From: "5.1,2,e" <5.1,2,e@5.1,5>
Sent: Wed, 29 Jun 2022 13:30:39 +0200
To: "5.1,2,e" <5.1,2,e@amsterdam.nl>; "5.1,2,e" <5.1,2,e@amsterdam.nl>
Subject: RE: winnende plannen 2021

Datum	5 januari 2023
Behandeld door	5.1,2,e 5.1,2,e 5.1,2,e @amsterdam.nl
Onderwerp	Fietsroute Nieuwmarkt Jodenbreestraat en winnend plan Centrum Begroot

In deze brief informeren wij u over de start uitvoering van de projecten fietsroute Nieuwmarkt en het winnende plan van Centrum Begroot: 'Fleurige plantenbakken rondom 10 bomen in de Jodenbreestraat'.

Figuur 9: Ontwerptekening: 20220704 vergroenen en fietsparkeren Jodenbreestraat. (Gemeente Amsterdam)

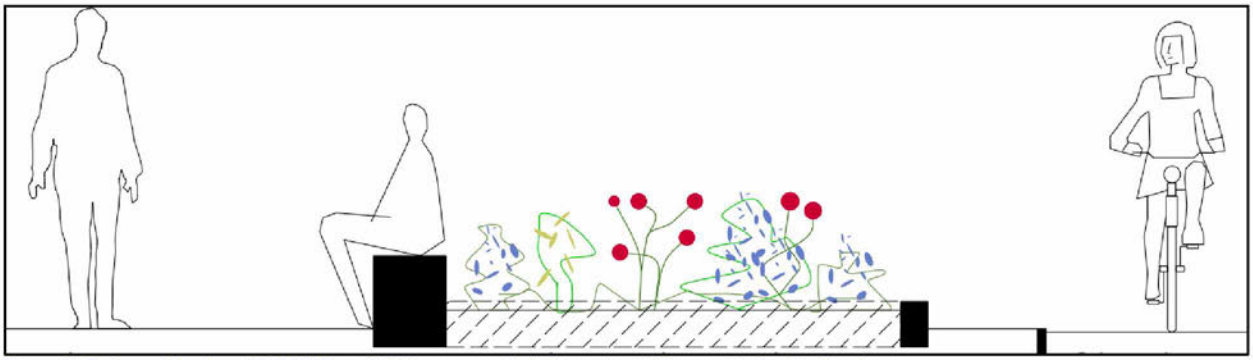
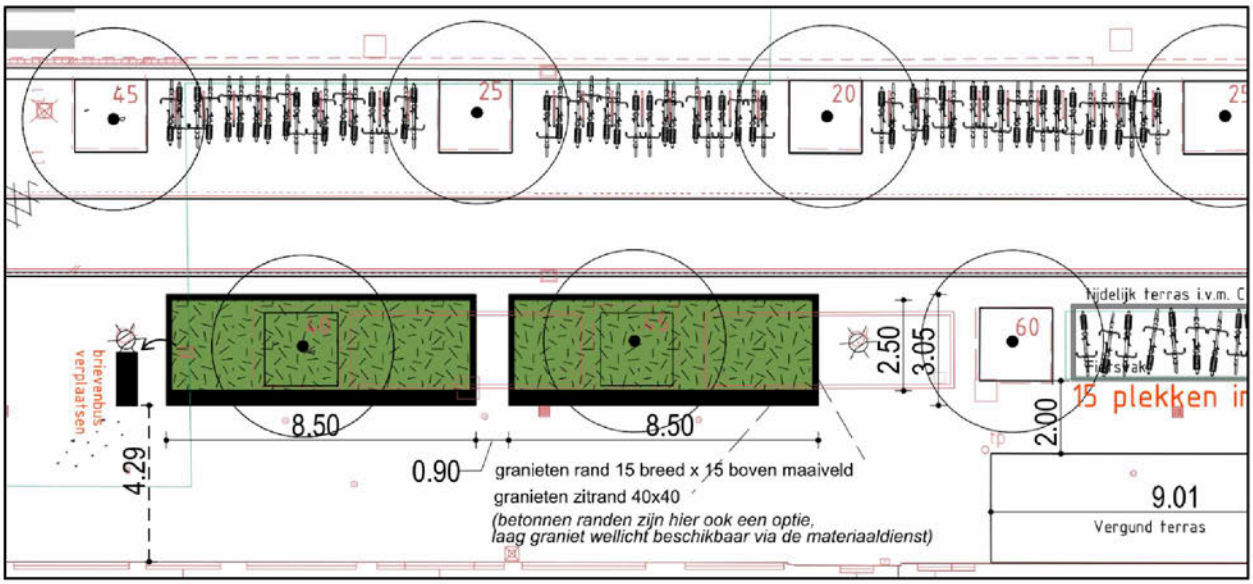
Rondom zeven bomen worden een zelfde hoeveelheid plantvakken met een open bodem aangebracht. Hiervoor zal de bestaande verharding worden verwijderd en granieten opsluitbanden worden aangebracht om daarmee rechthoekige plantvakken te creëren. In figuur 9 is de toekomstige situatie zichtbaar ter hoogte van bomen 6 en 7. Langs één lange zijde van het plantvak wordt een granieten of betonnen zitrand aangebracht. De verwachting is dat, mede door de benodigde fundering, wortelschade zal ontstaan. De elementen worden op ca. 100 cm vanaf de stam en ca. 10 cm onder het bestaande maaiveld geplaatst. Juist hier, aan de zuidwestzijde, bevinden zich belangrijke oppervlakkige trekwortels die zich onder de tegelverharding van het trottoir ontwikkelen. Door het aanbrengen van de zitrand zal de groeiplaats voor een significant deel worden afgesneden. Hierdoor zal ernstige wortelschade ontstaan. De verwachting is dat wanneer de wortels op deze afstand worden afgesneden er stabiliteit- en conditieproblemen kunnen ontstaan die de bomen fataal kunnen worden.

De bestaande bodem binnen de plantvakken is ongeschikt voor planten. Het bestaande (cunet)zand, fundering/puinkorrel zal daarom vervangen moeten worden door bomengrond en humuscompost(-mengproduct). Bij een traditionele gronduitwisseling ontstaat er significante wortelschade. Een werkwijziging is noodzakelijk.

Het maaiveld in de plantvakken wordt opgehoogd met 10 tot 15 cm. Over het algemeen heeft een ophoging binnen de wortel-/ kroonprojectie van slechts 5 cm al invloed op de conditie van de boom. Dit is bijvoorbeeld afhankelijk van het percentage wortels dat wordt bedekt met het nieuwe maaiveld. Een relevante (>5 cm) ophoging is niet mogelijk als behoud van de boom het doel is. (Tijdelijke) ophogen is van invloed op de bodemgasdiffusie en de wateropname. Ophoging leidt tot wortelsterfte en verdichting. Wanneer de boom veel wortels verliest heeft dit invloed op zijn conditie en stabiliteit. Bijkomend knelpunt is dat de stam in contact komt met de natte grond waardoor rottingen in de stam kunnen ontstaan.

Er worden plantvakken met een open bodem aangebracht rondom zeven bomen. Hiervoor zal de bestaande verharding worden verwijderd en granieten opsluitbanden en een zitrand worden aangebracht. De verwachting is dat, mede door de benodigde fundering, hierbij wortelschade zal ontstaan doordat een significant deel van de wortels/groeiplaats wordt afgesneden. Er kunnen stabiliteit- en conditieproblemen ontstaan die de bomen fataal worden.
Het plantvak zal daarna moeten worden opgevuld met geschikte grond voor beplanting. Bij een traditionele gronduitwisseling (graven) ontstaat er significante wortelschade.
Het maaiveld in de plantvakken wordt opgehoogd. (Tijdelijke) ophogen is van invloed op de bodemgasdiffusie en de wateropname waardoor wortels kunnen afsterven. Bijkomend knelpunt is dat de stam in contact komt met de natte grond waardoor rottingen in de stam kunnen ontstaan.
Bij de uitvoering van het plan zijn 7 van de 10 bomen niet duurzaam te handhaven. Er zijn daarom restricties omtrent de werkwijze en boom beschermende maatregelen noodzakelijk. Daarnaast worden (kleinschalige) ontwerpwijzigingen aangedragen. Het plan heeft daarnaast invloed op 3 andere bomen die door eenvoudige boom beschermende maatregelen zijn te behouden.

- Nieuwe beplanting tot een meter rondom vanaf de stamvoet. Hierdoor blijft de stamvoet zichtbaar (boomveiligheid) en kan wortelschade nu en stamschade in de toekomst (snoeien/scheren) worden voorkomen.

- Aanbevolen wordt om plantvakken met elkaar te verbinden om in de toekomst wortelopdruk te voorkomen (zie voorbeeld figuur 15). De verwachting is dat bomen de oversteek maken naar het nevenstaande plantvak. In de verharde tussenruimte (90 cm) is daarom opdruk van de verharding te verwachten.

- Alternatief: beplantingvakken ondergronds met elkaar verbinden door onder de verharding een krattensysteem aan te brengen. Hierdoor komt er meer ondergrondse groeiruimte beschikbaar.

Figuur 15: Voorbeeld alternatief ontwerp ter hoogte van boom 6. Ontwerptekening: 20220704 vergroenen en fietsparkeren Jodenbreestraat. (Gemeente Amsterdam)

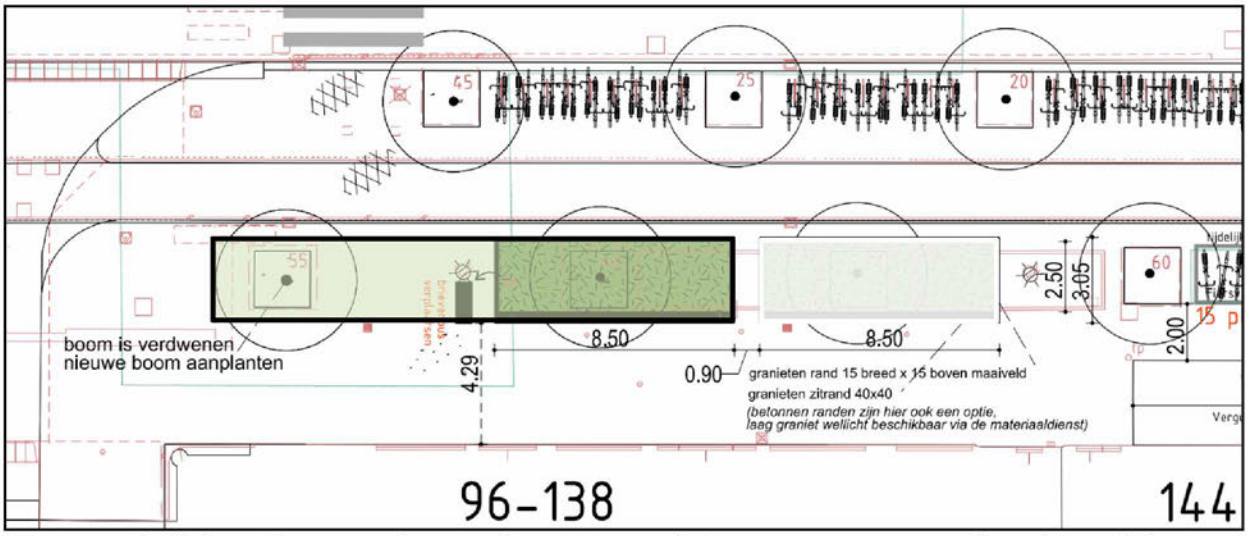
- Voer voorafgaand aan de werkzaamheden het NTO uit. Hieruit zal blijken of bomen 5 en 6 voldoende stabiel zijn. Wanneer de bomen onvoldoende stabiel zijn, moet mogelijk worden overwogen om de bomen te verwijderen of de werkzaamheden omtrent de vergroening uit te stellen. De mogelijke wortelschade die optreedt bij de werkzaamheden kunnen desastreus zijn wanneer de bomen reeds in een verminderde conditie verkeren. Wanneer de bomen zijn verwijderd, kan worden overwogen om het ontwerp aan te passen zoals in figuur 15 wordt weergegeven.

Figuur 9: Ontwerptekening: 20220704 vergroenen en fietsparkeren Jodenbreestraat. (Gemeente Amsterdam)

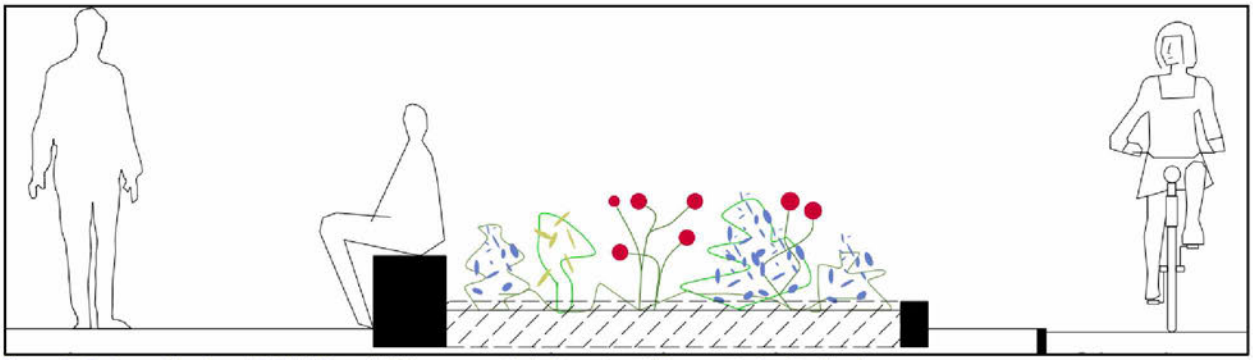
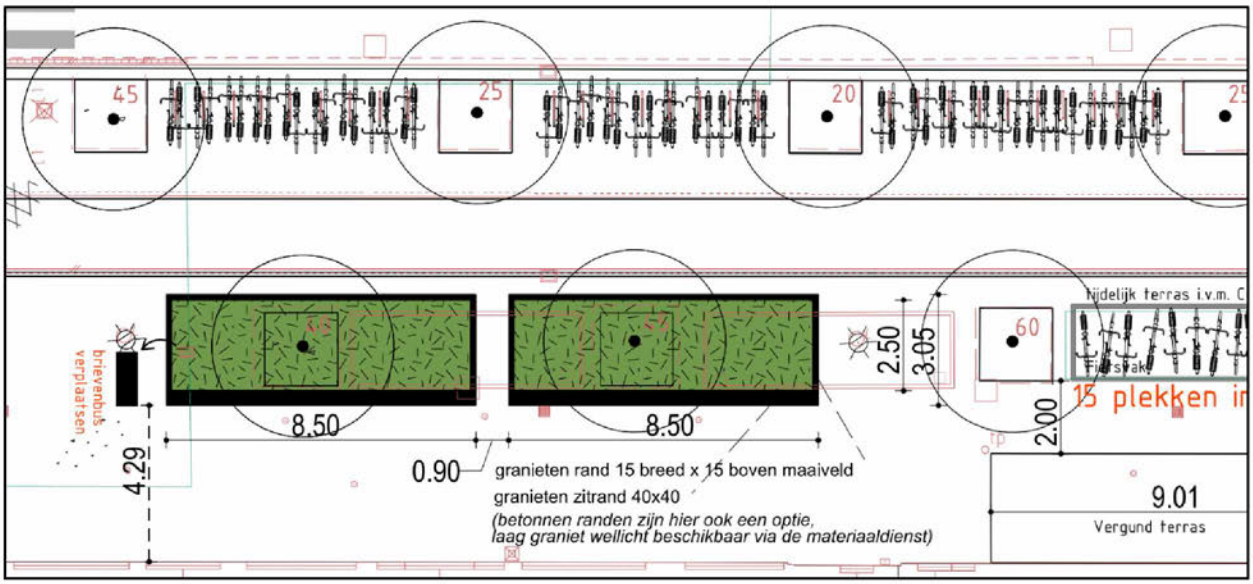
Rondom zeven bomen worden een zelfde hoeveelheid plantvakken met een open bodem aangebracht. Hiervoor zal de bestaande verharding worden verwijderd en granieten opsluitbanden worden aangebracht om daarmee rechthoekige plantvakken te creëren. In figuur 9 is de toekomstige situatie zichtbaar ter hoogte van bomen 6 en 7. Langs één lange zijde van het plantvak wordt een granieten of betonnen zitrand aangebracht. De verwachting is dat, mede door de benodigde fundering, wortelschade zal ontstaan. De elementen worden op ca. 100 cm vanaf de stam en ca. 10 cm onder het bestaande maaiveld geplaatst. Juist hier, aan de zuidwestzijde, bevinden zich belangrijke oppervlakkige trekwortels die zich onder de tegelverharding van het trottoir ontwikkelen. Door het aanbrengen van de zitrand zal de groeiplaats voor een significant deel worden afgesneden. Hierdoor zal ernstige wortelschade ontstaan. De verwachting is dat wanneer de wortels op deze afstand worden afgesneden er stabiliteit- en conditieproblemen kunnen ontstaan die de bomen fataal kunnen worden.

De bestaande bodem binnen de plantvakken is ongeschikt voor planten. Het bestaande (cunet)zand, fundering/puinkorrel zal daarom vervangen moeten worden door bomengrond en humuscompost(-mengproduct). Bij een traditionele gronduitwisseling ontstaat er significante wortelschade. Een werkwijziging is noodzakelijk.

Het maaiveld in de plantvakken wordt opgehoogd met 10 tot 15 cm. Over het algemeen heeft een ophoging binnen de wortel-/ kroonprojectie van slechts 5 cm al invloed op de conditie van de boom. Dit is bijvoorbeeld afhankelijk van het percentage wortels dat wordt bedekt met het nieuwe maaiveld. Een relevante (>5 cm) ophoging is niet mogelijk als behoud van de boom het doel is. (Tijdelijke) ophogen is van invloed op de bodemgasdiffusie en de wateropname. Ophoging leidt tot wortelsterfte en verdichting. Wanneer de boom veel wortels verliest heeft dit invloed op zijn conditie en stabiliteit. Bijkomend knelpunt is dat de stam in contact komt met de natte grond waardoor rottingen in de stam kunnen ontstaan.

Er worden plantvakken met een open bodem aangebracht rondom zeven bomen. Hiervoor zal de bestaande verharding worden verwijderd en granieten opsluitbanden en een zitrand worden aangebracht. De verwachting is dat, mede door de benodigde fundering, hierbij wortelschade zal ontstaan doordat een significant deel van de wortels/groeiplaats wordt afgesneden. Er kunnen stabiliteit- en conditieproblemen ontstaan die de bomen fataal worden.
Het plantvak zal daarna moeten worden opgevuld met geschikte grond voor beplanting. Bij een traditionele gronduitwisseling (graven) ontstaat er significante wortelschade.
Het maaiveld in de plantvakken wordt opgehoogd. (Tijdelijke) ophogen is van invloed op de bodemgasdiffusie en de wateropname waardoor wortels kunnen afsterven. Bijkomend knelpunt is dat de stam in contact komt met de natte grond waardoor rottingen in de stam kunnen ontstaan.
Bij de uitvoering van het plan zijn 7 van de 10 bomen niet duurzaam te handhaven. Er zijn daarom restricties omtrent de werkwijze en boom beschermende maatregelen noodzakelijk. Daarnaast worden (kleinschalige) ontwerpwijzigingen aangedragen. Het plan heeft daarnaast invloed op 3 andere bomen die door eenvoudige boom beschermende maatregelen zijn te behouden.

- Nieuwe beplanting tot een meter rondom vanaf de stamvoet. Hierdoor blijft de stamvoet zichtbaar (boomveiligheid) en kan wortelschade nu en stamschade in de toekomst (snoeien/scheren) worden voorkomen.

- Aanbevolen wordt om plantvakken met elkaar te verbinden om in de toekomst wortelopdruk te voorkomen (zie voorbeeld figuur 15). De verwachting is dat bomen de oversteek maken naar het nevenstaande plantvak. In de verharde tussenruimte (90 cm) is daarom opdruk van de verharding te verwachten.

- Alternatief: beplantingvakken ondergronds met elkaar verbinden door onder de verharding een krattensysteem aan te brengen. Hierdoor komt er meer ondergrondse groeiruimte beschikbaar.

Figuur 15: Voorbeeld alternatief ontwerp ter hoogte van boom 6. Ontwerptekening: 20220704 vergroenen en fietsparkeren Jodenbreestraat. (Gemeente Amsterdam)

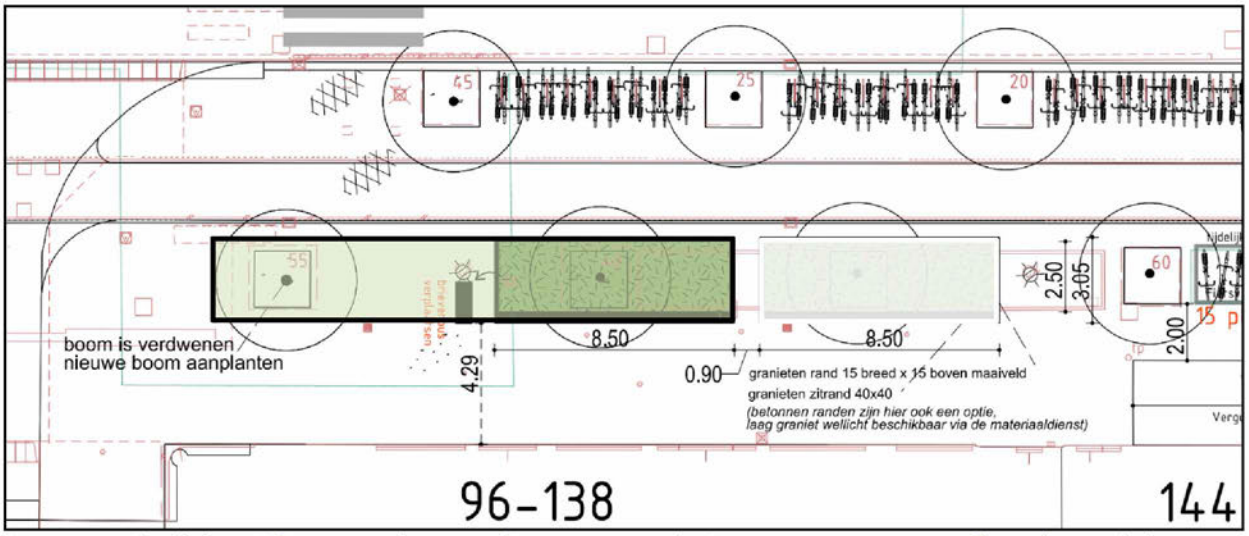
- Voer voorafgaand aan de werkzaamheden het NTO uit. Hieruit zal blijken of bomen 5 en 6 voldoende stabiel zijn. Wanneer de bomen onvoldoende stabiel zijn, moet mogelijk worden overwogen om de bomen te verwijderen of de werkzaamheden omtrent de vergroening uit te stellen. De mogelijke wortelschade die optreedt bij de werkzaamheden kunnen desastreus zijn wanneer de bomen reeds in een verminderde conditie verkeren. Wanneer de bomen zijn verwijderd, kan worden overwogen om het ontwerp aan te passen zoals in figuur 15 wordt weergegeven.
